# Advies validatiesessies individuele installaties en warmtenetten

Actualisatie Startanalyse 2025

Delft, CE Delft, maart 2025

Opdrachtgever: Rijksdienst voor Ondernemend Nederland

Figuur 4 - Verhouding tussen de lengte in het secundaire distributienet volgens de bestanden van Vesta MAIS en het aangeleverde databestand. Op de x-as staan alleen Nederlandse buurten met meer dan 500 aansluitingen

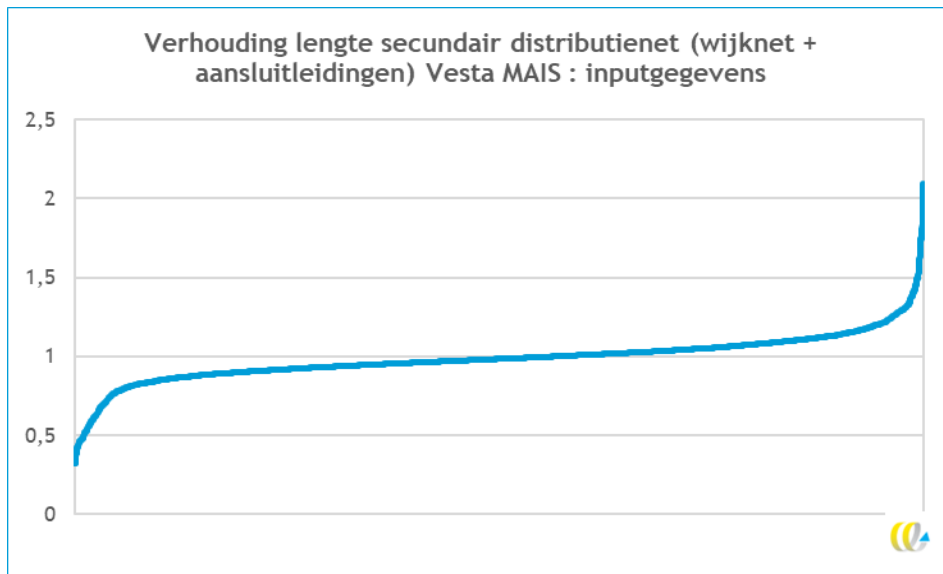
Tijdens de validatiesessie warmtenetten gaven diverse partijen aan dat de lengte van secundaire distributienetten in Vesta MAIS te hoog wordt ingeschat. Daartoe ontvingen we van een van de partijen een bestand met per CBS-buurt een inschatting van de leidinglengtes in het secundaire distributienet (het wijknet plus de aansluitleidingen). Deze vergeleken we met de leidinglengtes die door Greenvis in 2017 zijn vastgesteld voor het PBL. Figuur 4 laat zien dat de inschattingen over het algemeen erg vergelijkbaar zijn. Wel zijn er uitschieters, in een vijftigtal buurten komt de ene methode tot een veel lagere inschatting dan de ander, in nog eens vijftig buurten is het andersom. Op basis van deze cijfers kunnen we niet concluderen dat de lengte-inschattingen van Vesta MAIS structureel te hoog zijn.

Op basis van de ontvangen informatie kunnen we niet stellen dat Vesta MAIS het secundaire distributienet gemiddeld genomen te groot dimensioneert. Op individueel buurtniveau kan dit wel het geval zijn, maar de cijfers wekken de suggestie dat het net zo vaak andersom kan zijn: Vesta dimensioneert het net te klein. Wel stellen we dat voor K\_dist\_pandOS mogelijk te weinig meters per pand worden verondersteld, dit zou gecorrigeerd kunnen worden door van een hoger getal uit te gaan. In recente praktijkprojecten welke beoordeeld zijn voor WIS-subsidie lag de gemiddelde lengte per kleinverbruiker rond de 9 m. Bij anderhalf keer langere lengtes, en 30% hogere kosten (zie Paragraaf 4.4.3), zouden de nieuwe kosten bijna twee keer hoger komen te liggen dan de oude waarde. Dit was € 3.337,78 en wordt daarmee nu € 6.508,67.
